スズキ株式会社製電動車いす（ハンドル型）に係る
重大製品事故の公表及び無償修理について（注意喚起）

消費生活用製品の重大製品事故に係る公表について

スズキ製電動車いすの無償修理について

2. 改善の内容

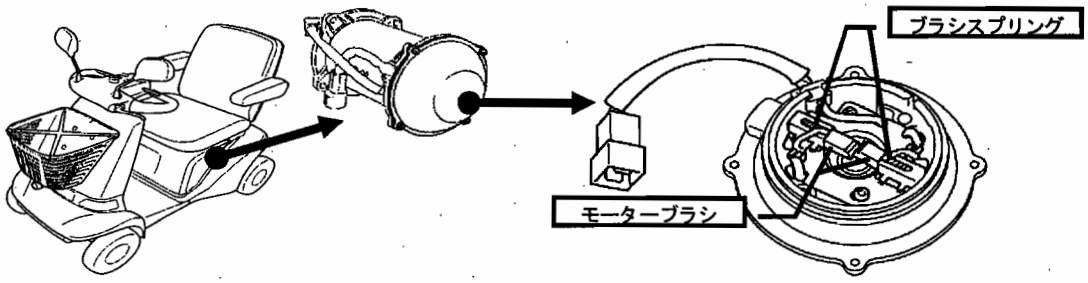
当該セニアカーは、平成１４年（２００２年）より生産を開始するにあたり、消費電力の低減を目的にモーターブラシの接触圧力を下げる設計をしましたが、当該圧力が適切でなく、ブラシの機械摩耗が進む過程でブラシの接触圧力が低下し接触不良が発生することが判明致しました。

この接触不良によりモーターブラシと電極間でアーク（火花）が発生し電気摩耗が進行することで、早期にモーターブラシが限界磨耗に至り導通不良となり、故障を知らせるブザー音がなると共に安全装置により車両が停止します。

対象車両は、モーターブラシの接触圧力が低くブラシ摩耗に対する耐久性が低いことから、モーターブラシのスプリングの張力を上げたものに変更すると共に、耐久性能を上げたモーターに交換します。

改善前	改善後
ブラシスプリングの接触圧力 ２９．４ｋＰａ（３００ｇｆ／ｃｍ^2）	ブラシスプリングの接触圧力 ４９ｋＰａ（５００ｇｆ／ｃｍ^2）
